Rep No.TR23-055a
2024年4月17日
富士電機テクニカ株式会社
営業企画室

カムスイッチ 取付パネル厚適用寸法変更のお知らせ(訂正版)

カムスイッチ 取付パネル厚適用寸法変更のお知らせ

<table><tr><th>形式</th><th>訂正前</th><th>訂正後</th></tr><tr><td rowspan="2">RC310- □形</td><td>パネル厚:3.5mm</td><td>取付板:4.5mm</td></tr></table>

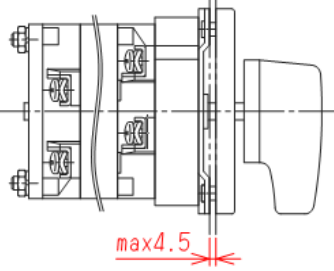
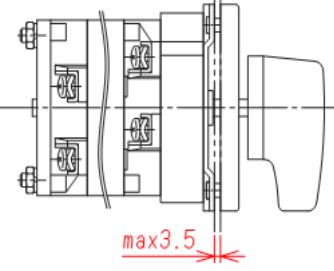
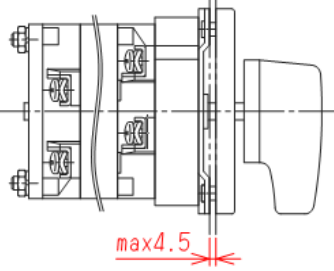
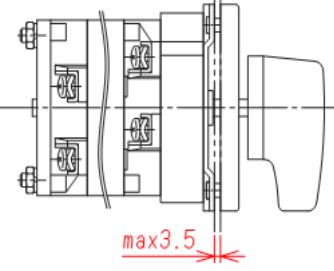
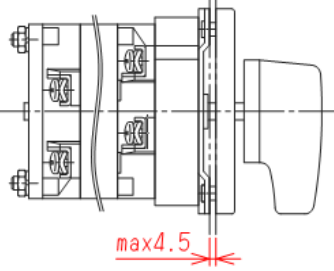
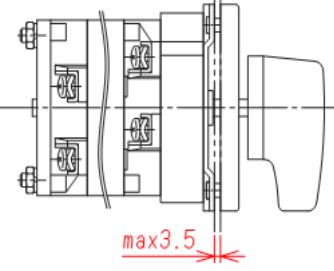
製品名	富士カムスイッチ									
シリーズ、名称	RC310シリーズ(制御回路用・計器用切換スイッチ用・モータ始動用)									
形式	RC310-□形(埋込形前面板付)									
訂正内容	<p>パネル厚寸法は、これまでのmax4.5mmといたします。 パネル厚については、max□□ ⇒ 取付板max4.5の表記に訂正いたします。</p>

訂正に関する ご説明	<p>パネル厚は、板厚(金属部)+塗装膜としており、板厚(金属部)3.5mmとすることで、パネル厚が4.5mm以下としてご使用していただけることを目的とした記載変更になります。 従って、これまでのmax4.5mmについては問題はございません。 また、カムスイッチ製品自体の変更もございません。 ただし、これまでのパネル厚については、「max□□」の表記としておりましたので、 その他カタログに併せた表現といたします。</p>									
実施時期	即日									
その他	カタログ記載変更は、次回発行予定の9月までには改訂いたします。 詳しくは、ご購入販売店へお問い合わせをお願いいたします。

<table><tr><th>形式</th><th>訂正前</th><th>訂正後</th></tr></table>
